Azienda Speciale
"Ufficio di Ambito" della Provincia di
Mantova

Deliberazione del Consiglio di Amministrazione

N. 37 del 21-12-2022

OGGETTO: Approvazione del Progetto Definitivo dell'intervento: "Collettore fognario in pressione di collegamento tra i depuratori di Marcaria, San Michele in Bosco e Campitello, con demolizione degli impianti di Marcaria e San Michele in Bosco", mediante presa d'atto degli esiti della Conferenza di Servizi di cui la determinazione n. 87 del 14/12/2022 ad Oggetto: "Collettore fognario in pressione di collegamento tra i depuratori di Marcaria, San Michele in Bosco e Campitello, con demolizione degli impianti di Marcaria e San Michele in Bosco - Conclusione Conferenza di Servizi ex art. 14-bis L. 241/90 e s.m.i. in forma semplificata con modalità asincrona. Approvazione, ai soli fini tecnici, del Progetto Definitivo ai sensi dell'Art. 158-bis del d.lgs.152/2006 comma 1 e dell'Art. 48 comma 2 lettera j-bis della L.R. n. 26 del 12/12/2003 e s.m.i.", ai sensi e per gli effetti dell'art. 158-bis, comma 2 del D. Lgs. 152/2006.

posizionamento dell'impianto sollevamento P1:

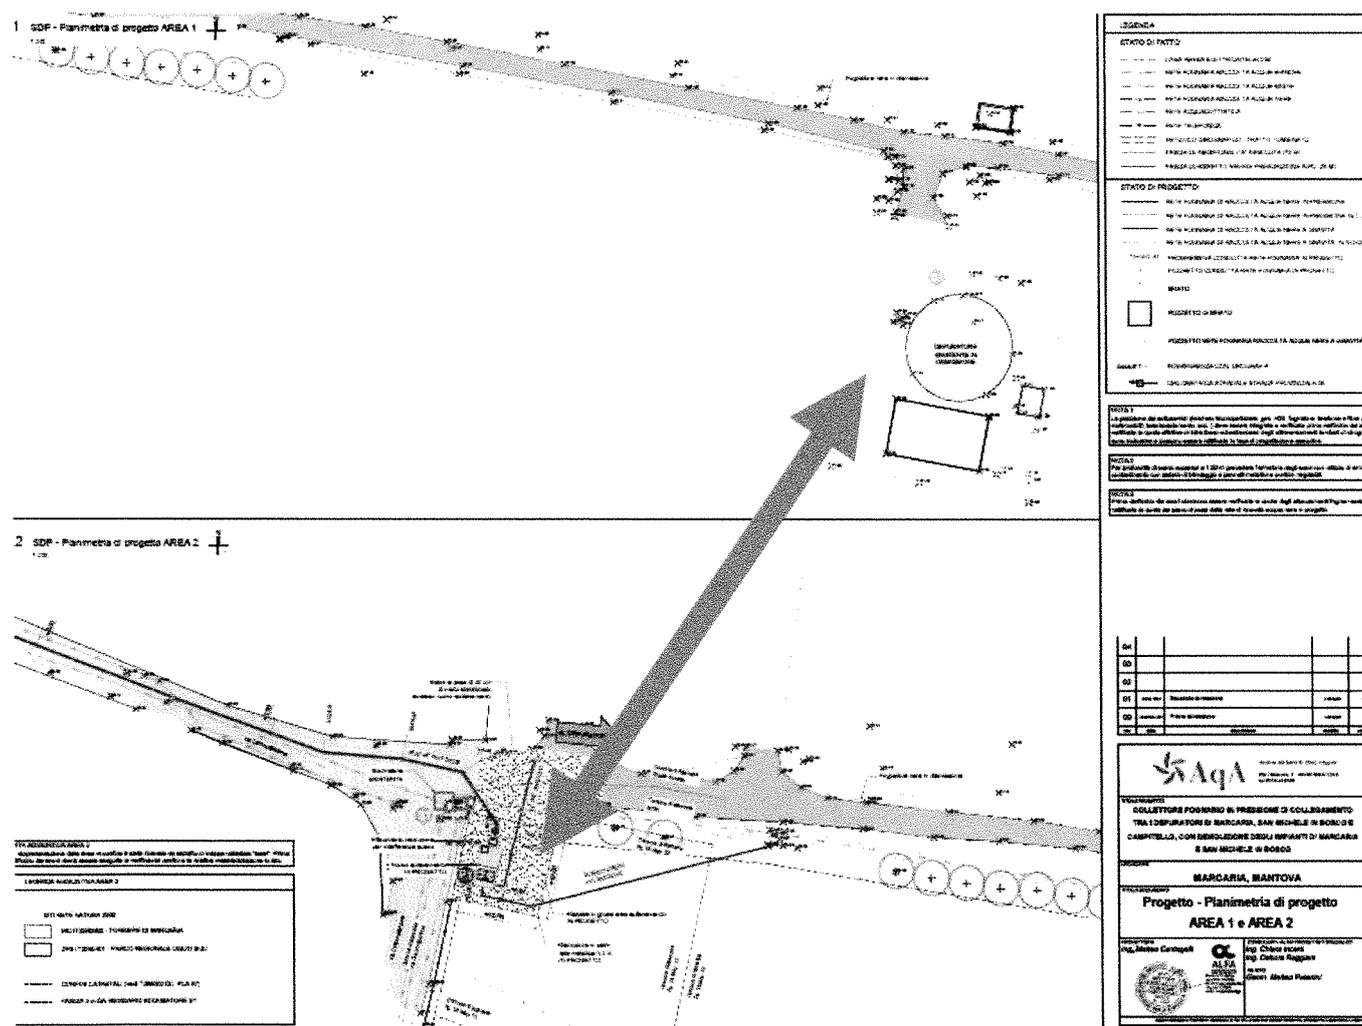
per conciliare alla richiesta del Comune di Marcaria si trasmette la presente integrazione volontaria, che include gli elaborati specifici che modificano il progetto definitivo, al fine di risolvere l'incongruenza creata con la richiesta di spostamento del sollevamento "P1" all'interno dell'area delle "Torbriere di Marcaria".
